OGGETTO:PREMONTAGGIO PERNO COM.CLOCHE ROV. Sigla:

hydro control
BOLOGNA ITALY

Gruppo:		Scala	
D3		2:1	
Approv.	Data	Prototipo	
PC	30/10/2002		
Diseg:	Data	CODICE	Mod.
LT	16/10/1997	060003002	1

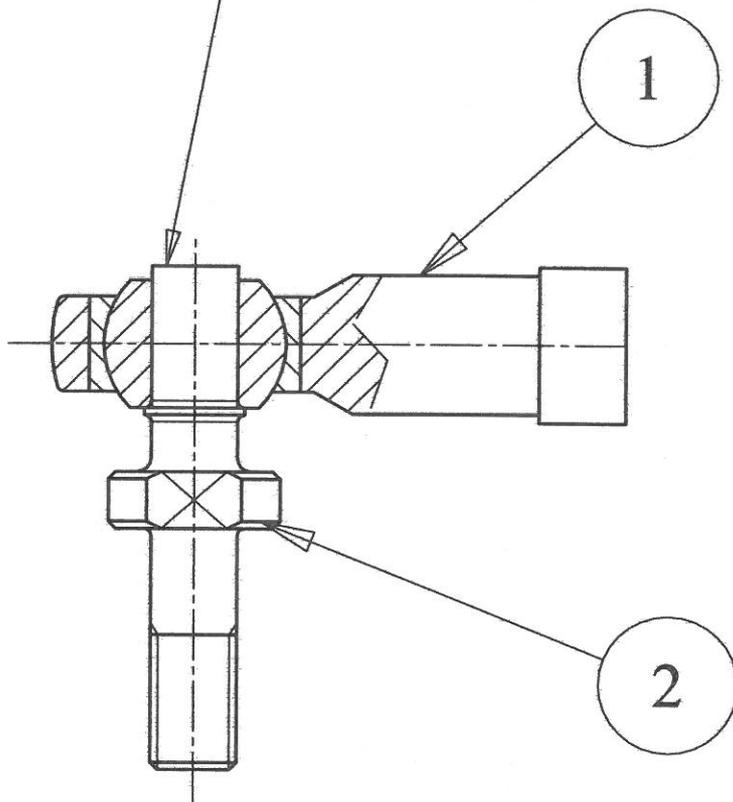
IM Inserito nuovo perno per cianfrinatura, eliminati dado e rondella (PP02321)

Cianfrinare dopo montaggio perno
